**AVIZ FAVORABIL**

Nr.înregistrare: 382087741 / 04.10.2023,

Urmare a solicitării dumneavoastră, privind emiterea avizului de amplasament pentru lucrarea „CENTRU PENTRU COPII TIP AFTER SCHOOL” din loc.Hunedoara, str.Pinilor, f.n., CF 76253, jud.Hunedoara, în urma analizării documentației depuse vă comunicăm **avizul favorabil, CU ÎNDEPLINIREA OBLIGATORIE, DE CĂTRE BENEFICIAR, A CONDIȚIILOR DE MAI- JOS:**

PLANUL DE SITUATIE  
INSOTESTE AVIZUL  
NR.382087741  
DIN 04.10.2023  
LORAND-  
LASZLO  
MATYAS

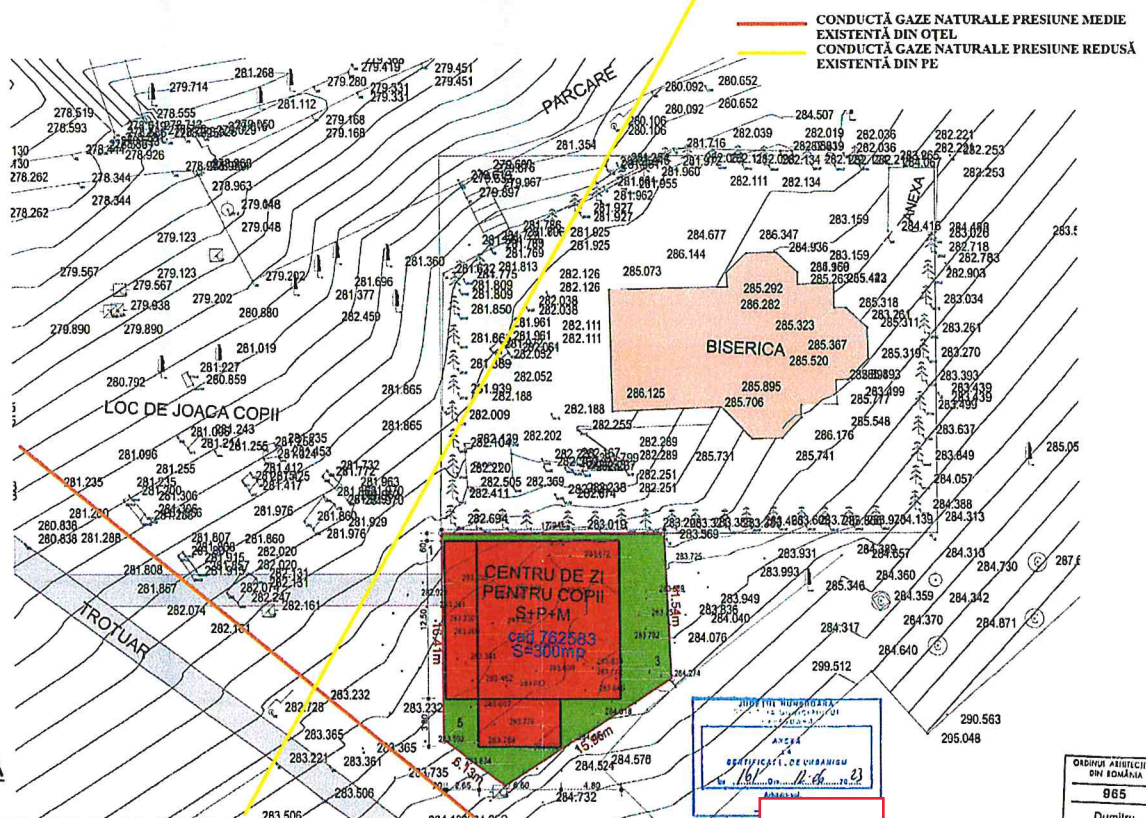
4. În loc.Hunedoara, pe str.Pinilor, (zona studiată), există conducte și brașamente de gaze naturale, presiune medie din OL și presiune redusă, din PE, montate subteran.

- 4a. Se va respecta distanța minimă de securitate, ( 3,0 m impusă de NTPEE/2018, cap.II, art.30), între conducta sau brașamentul de gaze naturale, presiune medie, din OL, montate subteran și clădiri cu subsol.

- 4b. Se va respecta distanța minimă de securitate, ( 1,0 m impusă de NTPEE/2018, cap.II, art.30), între conducta sau brașamentul de gaze naturale, presiune redusă, din PE și clădiri cu subsol.

1. Va suporta cheltuielile aferente realizării lucrărilor de la punctul A.
2. Având în vedere că rețelele de distribuție au fost trasate orientativ pe planul de situație anexat, înainte de începerea lucrărilor se va solicita în scris participarea unui reprezentant al Delgaz Grid la predarea de amplasament și asistență tehnică ori de câte ori este nevoie pe perioada derulării lucrărilor, din partea Delgaz Grid – Centru Operațional Deva.

Adâncimea de pozare a rețelilor subterane trasate este cuprinsă între 0,4-1,0 m.
